Dato: 27.06.2025
Dokumentnr: 118949n2
Prosjekt: 114230
Utarbeidet av: Rebecca Halvarsson
Kontrollert av: Knut Erik Lier

Bærum. Oksenøya Bruk, Fornebu
Vurderinger ifm. fjerning av ny faresone nr. 3130 «Oksenøya»

Figur 5 Utsnitt av profil med tolket lagdeling utført av Cowi AS, ref. [6], med markering av områder med påvist kvikkleire med blått.

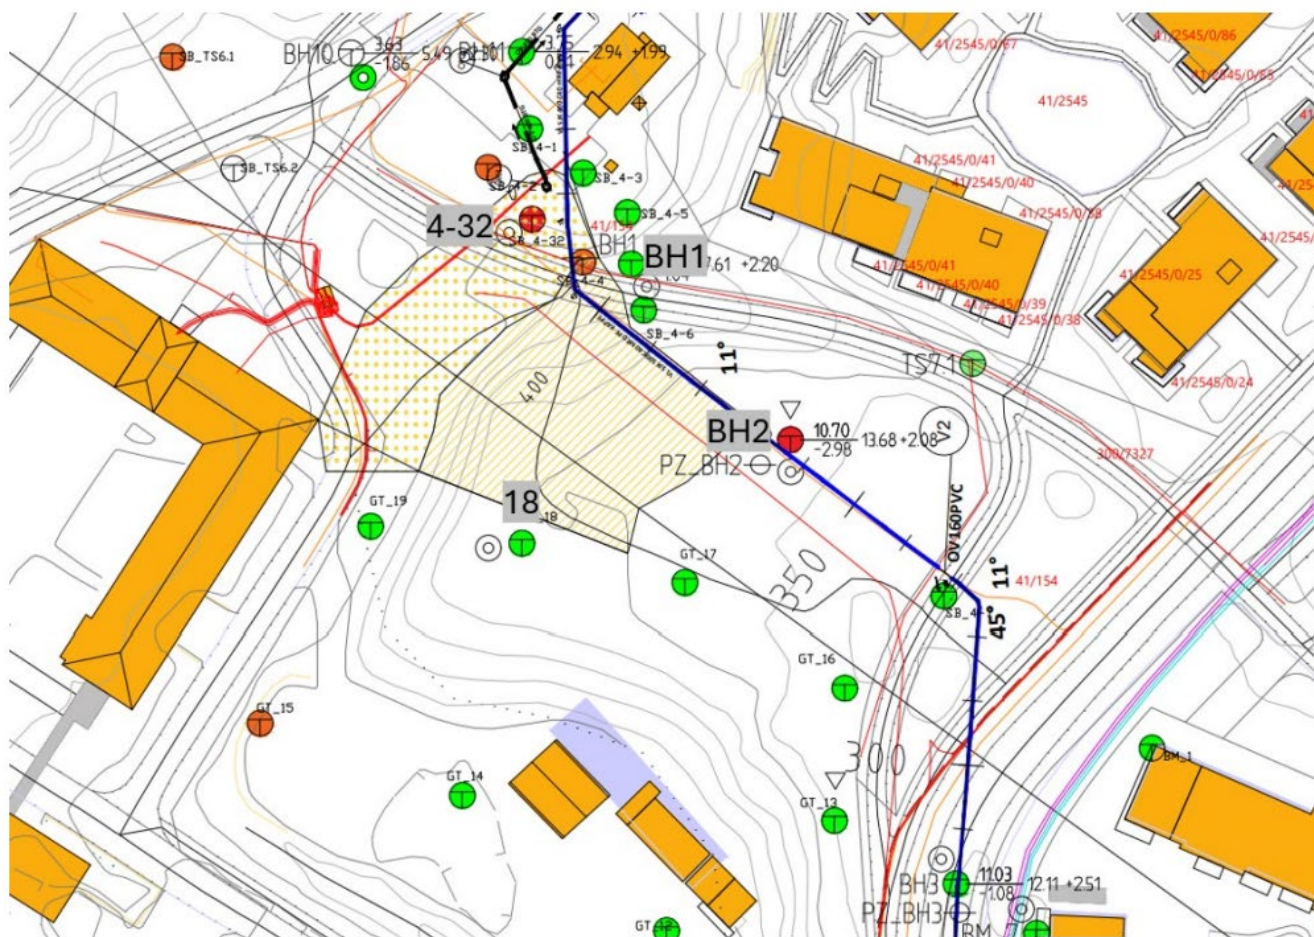
Norconsult AS utførte grunnundersøkelser ifm. VA-prosjektet i 2024, ref. [5]. Det er kun registrert kvikkleire i BH2 (på plataået), fra dybde 10 m under terreng. I resterende borpunkter utført ifm. VA-prosjektet, er leiren ikke registrert som sprøbruddmateriale. Det er også påvist kvikkleire i punkt 4-32 ved bunn av skråningen, ref. kap. 5 i [6].

Områdene der det er registrert kvikkleire i sonderingene er markert med blått i Figur 5, og de relevante punktene er markert i utsnitt av borplan hentet fra ref. [6] vist i Figur 6.

Det er utført tre prøveserier ved/på plataået, hvor ingen viser kvikkleire/sprøbruddmateriale over 10 m dybde. Høyden av den aktuelle skråningen er ca. 5 - 6 m. Dvs. at laget med kvikkleire ligger dypere enn $1,5 \cdot H = 9$ m under plataået, og tolket lag med kvikkleire begrenses til under den blå linjen i Figur

5. Det er dermed ikke fare for områdeskred iht. NVE veileder 1/2019 i den aktuelle skråningen og faresone nr. 3130 «Oksenøya» kan fjernes.

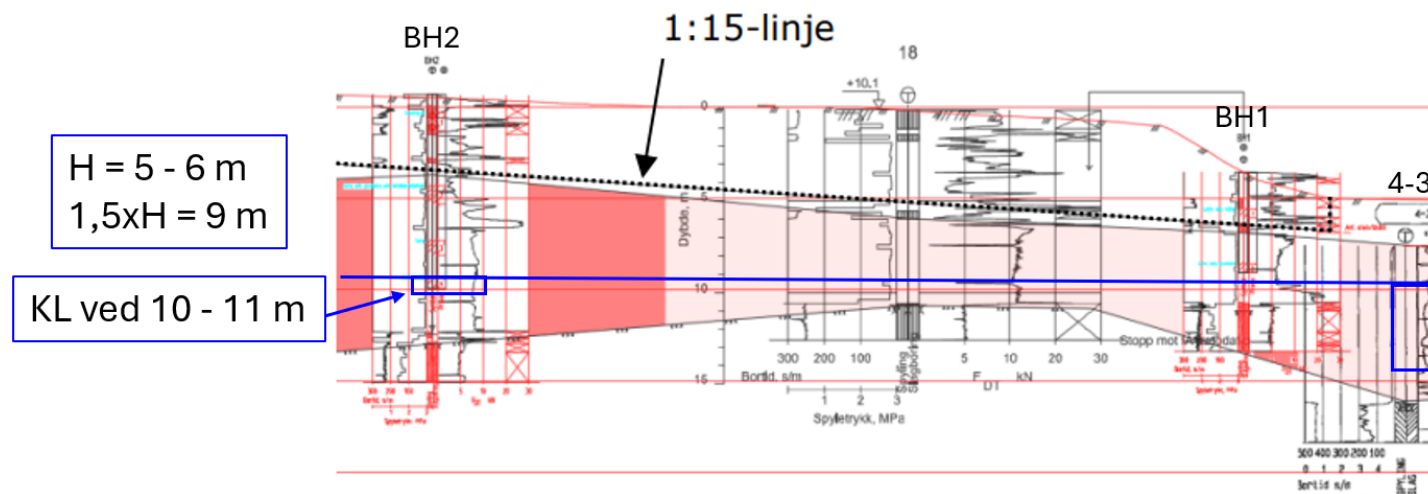
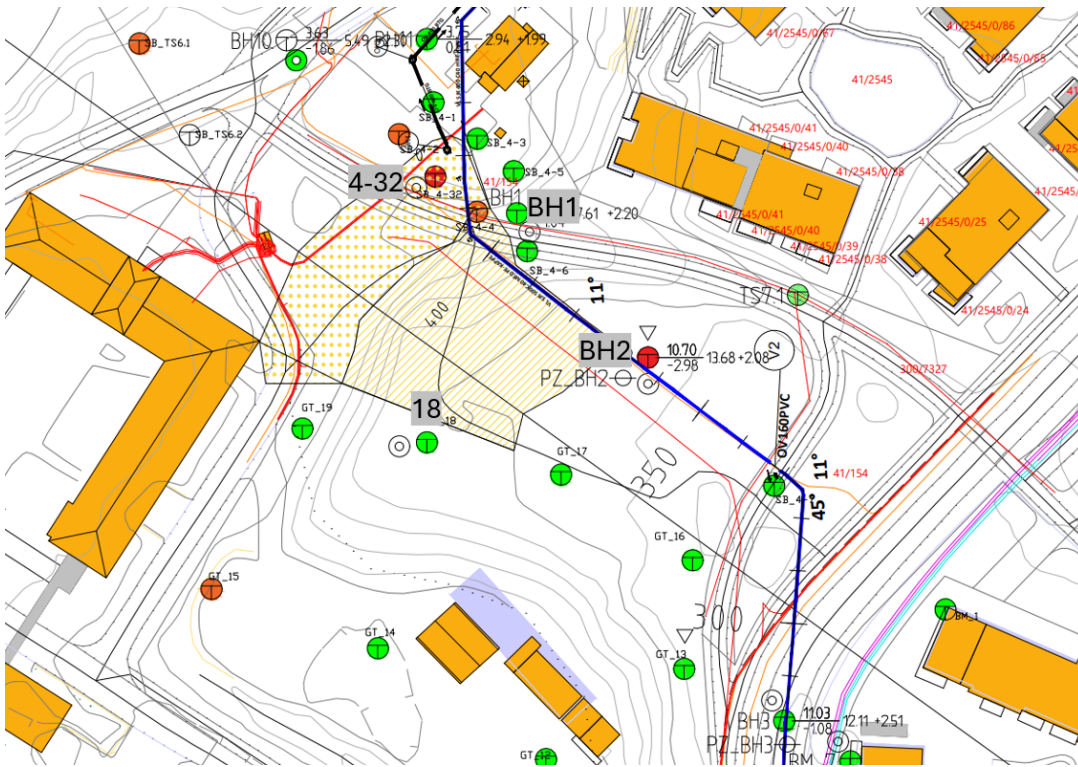
Vi har nå mottatt datarapporten med grunnundersøkelsene som er utført ifm. VA-prosjektet (vedlagt rapport V.09). Det kun er registrert kvikkleire i BH2 (på platået), fra dybde 10 m under terreng. I resterende borpunkter utført ifm. prosjektet, er leiren ikke registrert som sprøbruddmateriale. Det er også påvist kvikkleire i punkt 4-32 ved bunn av skråningen, ref. kap. 5 i vurderingsnotat 3130 Oksenøya vedlagt.

Jeg har markert områdene der det er registrert kvikkleire i sonderingene med blått i figuren under, og markert de relevante punktene i borplan under.

Siden det er utført tre prøveserier ved/på platået, hvor ingen viser kvikkleire/sprøbruddmateriale over 10 m dybde, tenker vi at dette bør være tilstrekkelig dokumentasjon for å argumentere at tolket kvikkleirelag burde begrenses til under linjen jeg har markert med blått i figuren under. Dvs. dypere enn $1,5 \cdot H = 9$ m under platået (høyden av skråningen er ca. 5 - 6 m).

Jeg lurer derfor på om du er enig i at dette er tilstrekkelig informasjon, eller om det fortsatt er behov for supplerende undersøkelser utover dette for å få fjernet sonen?

Med bakgrunn i den vurderingen som dere har gjort, så ser det ut som det er grunnlag for å fjerne sonen som kvikkleiresone. Jeg trodde opprinnelig at hele den rosa skravuren i terrengsnittet var tolket kvikkleire, men ut fra det dere beskriver så er dette altså leire, mens påvist kvikkleire/sprøbruddmateriale ligger dypere.

For å melde inn at sonen kan fjernes, så må det lages et notat som oppsummerer de vurderingene som er gjort. Det må komme frem at det er tilstrekkelig representative prøver som viser entydig at det ikke er kvikkleire i de grunnere lagene. Så fremt det er tilstrekkelig grunnundersøkelser som entydig viser dette, så er det ikke krav om uavhengig kvalitetssikring, jf. Spørsmål 2 på [Spørsmål og svar om kvikkleireveilederen - NVE](#). Notat og aktuelle grunnundersøkelsesrapporter meldes inn via NVEs digitale innmeldingsløsning.

Figur 25: Utsnitt av terrengsnitt benyttet i stabilitetsberegninger med utførte totalsonderinger i området. All leire er markert med rødt.

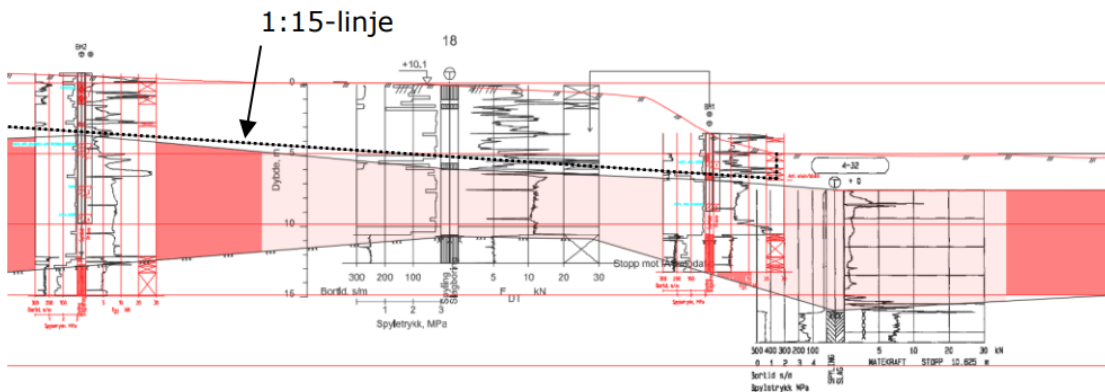
Vi har tidligere vurdert den samme skråningen ifm. prosjektet og vurdert at den ikke er kritisk, basert på at lag med antatt sprøbruddmaterialer/kvikkleire ligger dypere enn 1:15 linjen tegnet opp fra 0,25xH under skråningsfot (se profil C i figur 17 i notat117043n1_RevB vedlagt, plassering av profilet er vist i figur 14. Dette profilet er plassert rett sør for den nye faresonen, men gjelder samme skråning). Til info er denne skråningen fyllingen fra den gamle flyplassen på Fornebu.

Ser fra vurderingsrapporten for den aktuelle sonen at COWI har tolket tilsvarende lagdeling (noe mer konservativt) i profilet som sonen er basert på og har vist at 1:15-linjen ikke treffer dette laget, se figuren under. Vi mener at dette er tilstrekkelig grunnlag for å kunne argumentere for at det ikke er en faresone.

Det vi lurer på er om du har tid til en kort prat om hvordan vi kan gå frem her? Vi tenker jo at det burde være unødvendig at vi skal gjøre en ny vurdering her for å revidere sonen, som igjen må kvalitetssikres.

COWI har vurdert skredmekanisme for faresone Oksenøya iht. Figur 4.5 i NVE veileder 1/2019, og funnet at b/D-forholdet er mindre enn 40 %. På grunnlag av dette har de tegnet en faresone for rotasjonsskred.

Det står ikke presisert i kvikkleireveilederen (eller i NIFS-rapport 14/2016) hvordan man vurderer skredmekanisme om b/D-forholdet er 0, slik det er i dette tilfellet. NVE har generelt sagt at om det ikke er påtruffet kvikkleire/sprøbrudd over dybden 1,5H fra skråningstopp, så er det ikke områdeskredfare – verken retrogressivt eller store rotasjonsskred. Da kan området meldes inn som ikke fare for områdeskred. Bakgrunnen for 1,5H ligger i kartleggingsmetodikken (NVE Ekstern rapport 9/2020, figur 3), der dette er maks anbefalt boreddybde i platåterreng. Men i dette tilfellet på Fornebu, så ser det ut til at kvikkleira ligger grunnere enn 1,5H, og med bakgrunn i dette så er det korrekt at det blir en faresone iht. dagens regelverk.

Jeg ser at COWI skriver i sin innmelding «Beregningene er konservative, da det ikke er utført tilstrekkelig undersøkelser her. Ytterligere undersøkelser kan vise bedre grunnforhold enn lagt til grunn i beregningen». Dersom dere har gjort noe supplerende undersøkelser som entydig viser at kvikkleirelaget ligger dypere enn 1,5H, så kan det være grunnlag for å fjerne sona. En slik utredning trenger ikke uavhengig kvalitetssikring, da det er grunnundersøkelsene begrunner endringen, se spm. 2 på [Spørsmål og svar om kvikkleireveilederen - NVE](#).
